**PROCEDIMENTO DI AUTORIZZAZIONE UNICA DI VIA AI SENSI  
DELL'ART. 27-BIS DEL D.LGS. N. 152/2006 E DELLA L.R. EMILIA  
ROMAGNA N. 4/2018 DI VALUTAZIONE DI IMPATTO AMBIENTALE  
RELATIVO AL PROGETTO DI UN IMPIANTO FOTOVOLTAICO  
DENOMINATO "GHIAIE DI MEDESANO" PRESENTATO DA  
MEDESANO SOLARE S.R.L. NEI COMUNI DI MEDESANO E  
COLLECCHIO (PR)**

**NOTA PRECISAZIONI PROGETTUALI**

**LUGLIO 2022**

Fig. 1 – Confronto tra una sezione di scavo per la posa di un tubo e una sezione di scavo per la posa di due tubi

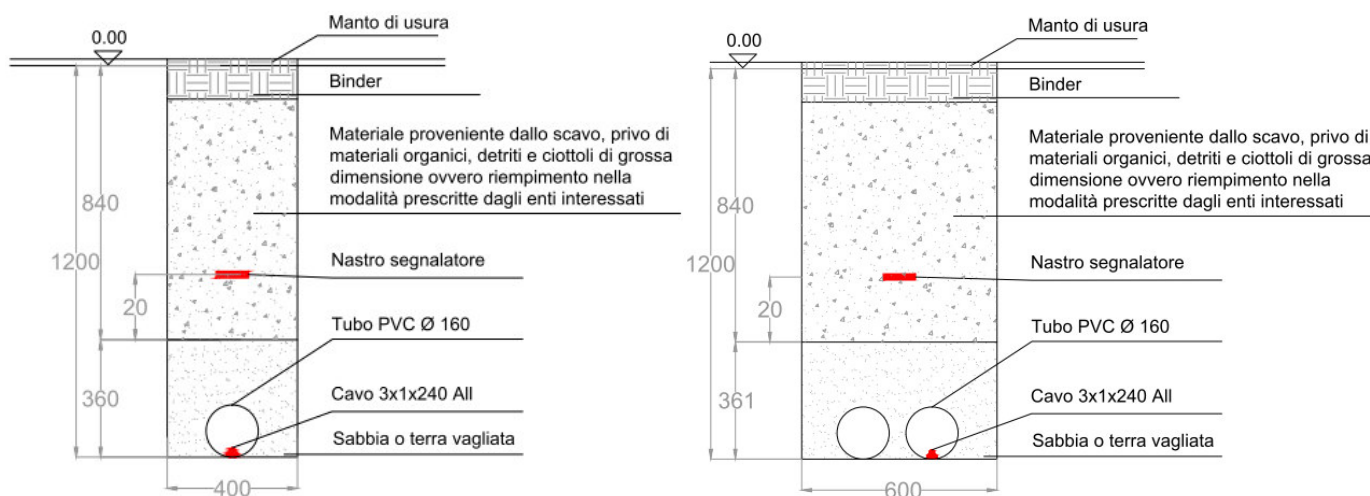
- Con riferimento a quanto già segnalato nella precedente nota di precisazioni emessa a Giugno 2022, in merito alle indicazioni fornite da e-distribuzione per la posa di un'ulteriore tubazione vuota del diametro di 160 mm per tutto il tracciato della linea di connessione, viene aggiornato l'elaborato T03 riportante le sezioni tipologiche che meglio evidenziano graficamente l'adozione di tale soluzione progettuale.

Lo scavo utile alla posa di due tubazioni avrà larghezza pari a 60 cm anziché ai 40 cm necessari per la posa di un unico tubo.
